東京電力ホールディングス株式会社

福島第一原子力発電所 特定原子力施設に係る実施計画の
変更認可申請(使用済燃料乾式キャスク仮保管設備におけ
る輸送貯蔵兼用キャスク基数の変更)に係る審査について

令和元年12月17日

原子力規制委員会

図1 コンクリートモジュールの概略図 実施計画より抜粋

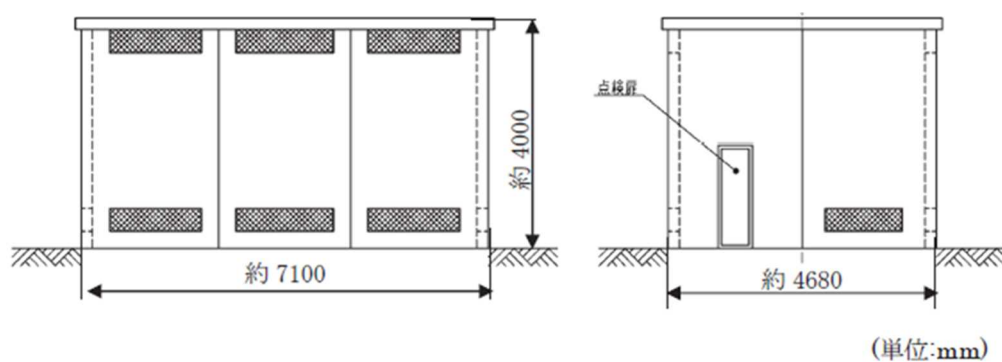
増設する兼用キャスク B は、既存の 17 基と同様に 1 基ずつコンクリートモジュール内の支持架台に固定された状態で保管する（図 1、2 参照）。

図 2 コンクリートモジュール内の支持架台に固定された状態の兼用キャスク
実施計画より抜粋、編集

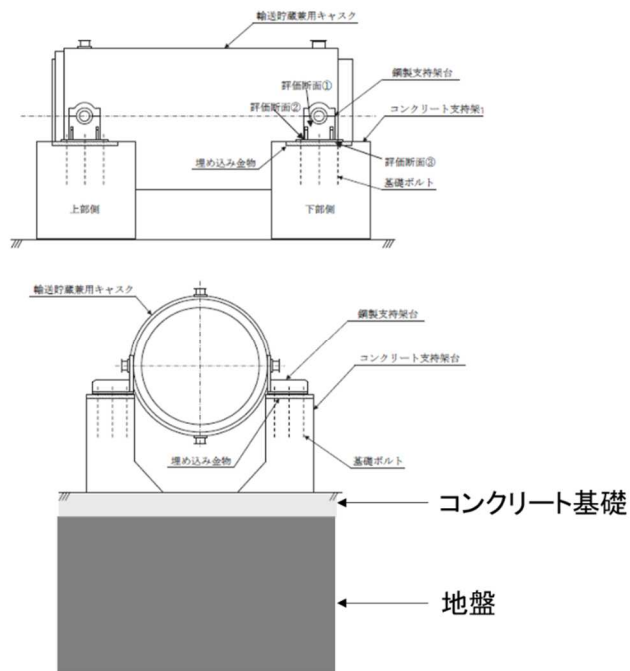
- a. 兼用キャスク B については、基準地震動 Ss に対し、安全機能を維持するために必要な構造強度を有する設計とする
- b. 支持架台については、基準地震動 Ss に対し、キャスクを落下・転倒させない設計とする
- c. コンクリートモジュールについては、基準地震動 Ss に対し、建築基準法及び国土交通省告示に基づいて設計することにより、倒壊等により、キャスクの安全機能に波及的影響を与えない設計とする
- d. コンクリート基礎(図 2 参照)については、基準地震動 Ss に対し、キャスク支持架台に作用する力を支持するとともに、これを固定する固定ボルトの引抜き力に対し耐えることができる設計とする
- e. キャスク仮保管設備は、津波の影響を考慮して発電所構内の高台(T.P. 約 38m)に設置する

- a. 増設する兼用キャスク B、支持架台及びコンクリートモジュールは、いずれも設置済の既認可のものと同じの設計であるため、既認可のものと同等の耐震性を有すること
- b. 兼用キャスクは、既認可と同様の基礎の上に設置され、基準地震動 Ss による荷重状態においても基礎により支持されること
- c. 地盤(図 2 参照)について、基準地震動 Ss による荷重により生じる応力が、許容限界を下回っていること
- d. キャスク仮保管設備は、アウトサイズ津波の影響を受けない高さに位置していること
